**AVIS RELATIF À LA PROTECTION
CONTRE LES EVENTUELS EFFETS NOCIFS ET NUISANCES
PROVOQUÉS PAR LES RAYONNEMENTS NON IONISANTS
GÉNÉRÉS PAR DES ANTENNES ÉMETTRICES STATIONNAIRES**

Commune : SAINT-GEORGES-SUR-MEUSE

Exploitant : TELENET GROUP

Rapport n° 2288 / 2024

Figure 1 : Vue en plan des lieux de séjour et des points de contrôle

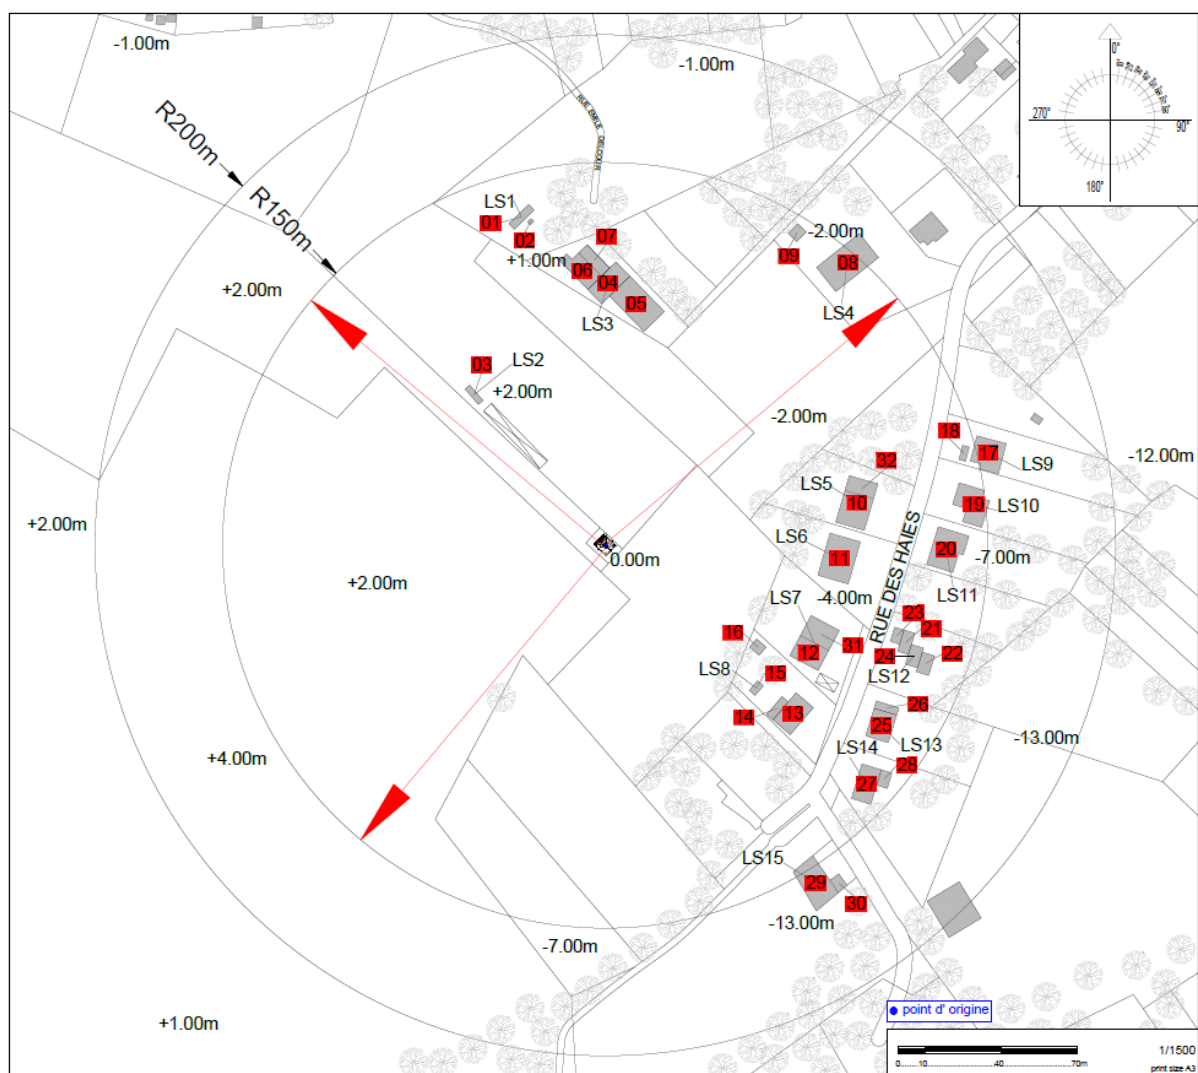
Les fréquences d'émission, la puissance rayonnée par chacune des antennes et leur gain permettent de déterminer le rayon de la zone à analyser. Tout dépassement de la limite par installation est exclu en dehors de cette zone. Le tableau 2 reprend les 35 LS² pour lesquels l'indice d'exposition est le plus élevé. Les différentes colonnes indiquent :

- le numéro du point de contrôle repris sur un des plans de la figure 1;
- le numéro du LS dans lequel se trouve le point de contrôle de la 1^{ère} colonne ;
- l'atténuation d'obstacle prise en compte pour le calcul de l'indice d'exposition dans le LS ;
- le résultat du calcul de l'indice d'exposition.

N° point de contrôle	LS	Atténuation (dB)	Indice d'exposition relatif à la limite par installation IE_i
9	LS4	3,0	0,181
3	LS2	3,0	0,163
10	LS5	3,0	0,159
2	LS1	3,0	0,157
32	LS5	3,0	0,152
8	LS4	3,0	0,140
7	LS3	3,0	0,133
5	LS3	3,0	0,112
18	LS9	3,0	0,106
19	LS10	3,0	0,102
20	LS11	3,0	0,101
6	LS3	3,0	0,075
21	LS12	3,0	0,045
25	LS13	3,0	0,030
4	LS3	3,0	0,030
11	LS6	3,0	0,022
23	LS12	3,0	0,022
30	LS15	3,0	0,017
22	LS12	3,0	0,016
24	LS12	3,0	0,013
28	LS14	3,0	0,012
27	LS14	3,0	0,011
26	LS13	3,0	0,011
29	LS15	3,0	0,010
12	LS7	3,0	0,010
31	LS7	3,0	0,008
1	LS1	3,0	0,005
13	LS8	3,0	0,004
14	LS8	3,0	0,003
17	LS9	3,0	0,003
16	LS8	3,0	0,003
15	LS8	3,0	0,002

En ce qui concerne les antennes de l'installation mentionnées dans le tableau 1, la distance maximale à laquelle la limite pourrait être atteinte, à l'extérieur, est égale à 93,4 m. S'il n'y a pas de LS à une distance inférieure, les antennes respectent forcément la limite d'immission.

Dans le cas des LS situés à l'intérieur des bâtiments, une atténuation d'obstacle est prise en compte et il en résulte que la distance maximale à laquelle la limite pourrait être atteinte se réduit à 66,1 m.

Figure 2 : Vue en plan des installations d'antennes dans un rayon de 300 mètres autour de l'installation faisant l'objet de la demande d'avis

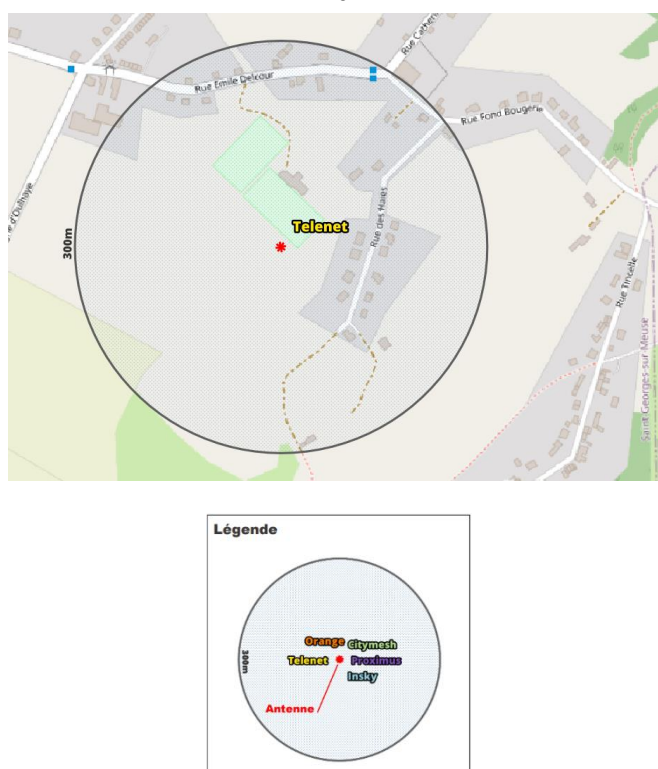
Le plan en projection verticale de la figure 2 indique la localisation des installations d'antennes émettrices stationnaires visées par le décret et situées dans un rayon de 300 mètres autour de l'installation référencée dans le paragraphe 2 et localisée au centre du cercle. Les données de localisation de ces antennes et les avis correspondant sont accessibles via le cadastre en ligne des antennes émettrices stationnaires⁶. Les installations prises en compte dans l'évaluation du respect de la limite cumulative sont les installations d'antennes émettrices déclarées en service par l'exploitant à la date du présent avis, à l'exception de l'installation référencée dans le paragraphe 2 et éventuellement d'autres installations ayant fait l'objet d'une demande d'avis à la même date et qui sont situées à l'intérieur de la zone de 300 mètres de rayon.

- il y a au plus 4 installations d'antennes émettrices stationnaires présentes dans la zone d'évaluation de 300 mètres de rayon représentée dans la figure 2, y inclus l'installation référencée dans le paragraphe 2 : la limite cumulative définie à l'article 4, §2 du décret est nécessairement respectée dans les lieux de séjour à l'intérieur de la zone d'évaluation de 300 mètres de rayon ;

Compte tenu des considérations ci-dessus, il apparaît que l'intensité du rayonnement électromagnétique généré, dans les lieux de séjour situés dans un rayon de 300 mètres autour de l'installation référencée dans le paragraphe 2, par l'ensemble des antennes émettrices stationnaires de l'ensemble des exploitants du même site d'antennes émettrices stationnaires respecte la limite fixée à l'article 4, § 2 du décret.
